Auszug aus der Niederschrift

der 20. Sitzung des Zentrumsausschusses am 13.11.2018

Top	DS-Nr.	Beratungsgegenstand	Dienststelle
6.	18/0324	ISEK - Teilprojekt 4 - Vorstellung Entwurfsplanung Verteilerplätze	FB 7

Nachfragen zu TOP 6 der Sitzung des Zentrumsausschusses am 13.11.2018 "ISEK – Teilprojekt 4 – Vorstellung Entwurfsplanung Verteilerplätze"

Vorstellung der Planungen Verteilerplätze

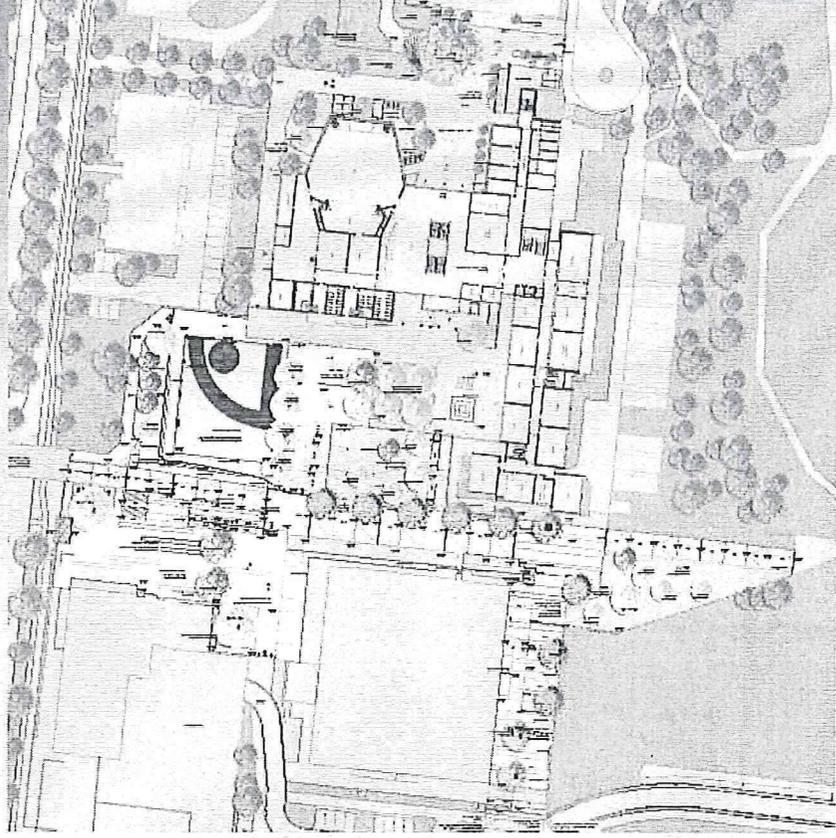
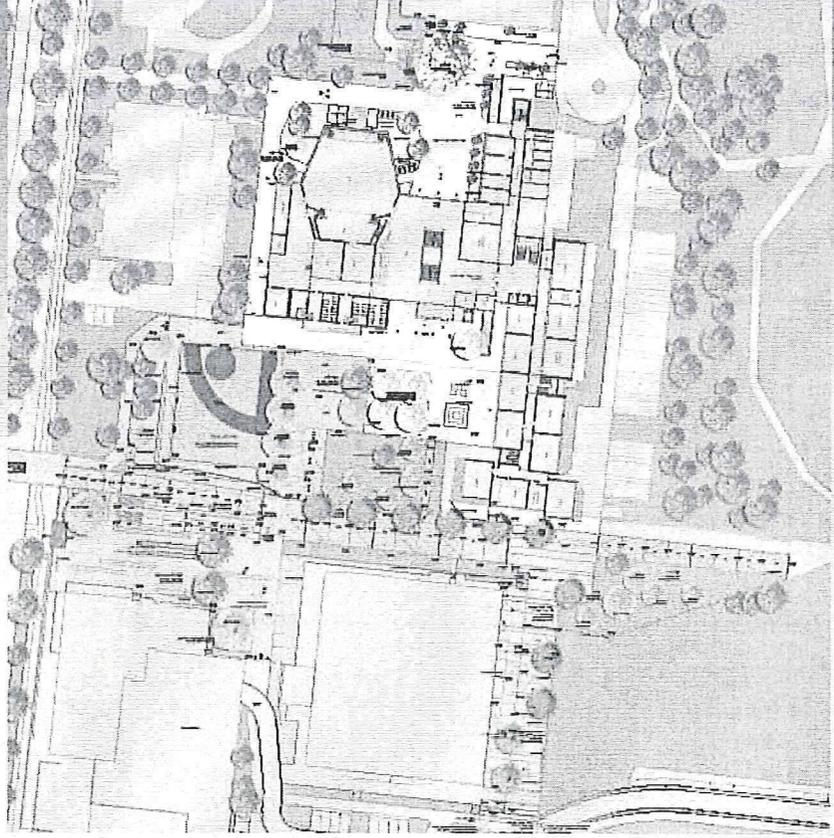
- 5.) Wie bewertet die Verwaltung die Möglichkeit eines Verzichts auf das Fontänenfeld vor dem Technischen Rathaus und stattdessen Aufwertung des geplanten Wasserlaufs auf dem Karl-Gatzweiler-Platz im Zuge der Konkretisierung der Planungen, wie im Zentrumsausschuss am 25.09.2018 diskutiert?

- 6.) Wie breit ist die Rampe zwischen Vorplatz Technisches Rathaus und dem Bereich vor dem Schulhof des Rhein-Sieg-Gymnasiums an der Mewasseret-Zion-Brücke? Gewährleistet die Breite eine komfortable Führung von Kinderwagen, Rollstuhlfahrern und Fahrradfahrern?

- 7.) Wären für die Verwaltung auch andere Gestaltungen des Übergangs von der Mewasseret-Zion-Brücke zum Vorplatz Technisches Rathaus denkbar, die insbesondere die relativ komfortable Befahrbarkeit für Fahrradfahrer und gleichzeitig die Barrierefreiheit gewährleisten? Was wäre konkret dafür zu veranlassen?

- 8.) Wie bewertet die Verwaltung die Möglichkeit, dass durch den Höhenversatz und die geplante Mauer eine „Loch“-Situation auf dem Vorplatz Technisches Rathaus entsteht?

Die Kosten für den Karl-Gatzweiler-Platz sind bewilligt und durch eine Verschiebung ergibt sich in Summe keine Kosteneinsparung. Das Fontänenfeld auf dem Vorplatz des Techni-

schen Rathauses ist noch in der Planung und den Kosten enthalten, aber vom Gesundheitsamt des Rhein-Sieg-Kreises auf Grund einer Neuanlage als kritisch zu sehen.

Hier entstehen hohe Folgekosten durch die Auflage ständig Frischwasser zu nutzen oder hochwertige Reinigungsanlagen einzubauen.

Hier wird bis zum RAT geprüft, wie hoch die Unterhaltskosten pro Jahr sind.

Die Rampe von der Mewasseret-Zion-Brücke bis zum Bereich des Schulhofes weist eine mittlere Breite von ca. 5 m auf und erlaubt einen komfortablen Begegnungsverkehr der o. g. Verkehrsteilnehmer.

Grundsätzlich wären andere Ausbauvarianten möglich, würden aber auf Grund der Grundsubstanz der vorhandenen Flächen zu deutlich höheren Kosten führen. Die vorgesehene Rampe zum Technischen Rathaus könnte verbreitert werden, verursacht aber auch zusätzliche Kosten.

Der Höhenversatz besteht aus gerade einmal 1,5 m und ist baulich an dieser Stelle unabweisbar, da die Nahwärmeleitung in diesem Bereich nicht überbaut werden darf. In diesem Bereich befindet sich weiterhin eine Treppenanlage welche mit gerade einmal 9 Stufen keine „Loch“-Situation erkennbar macht.
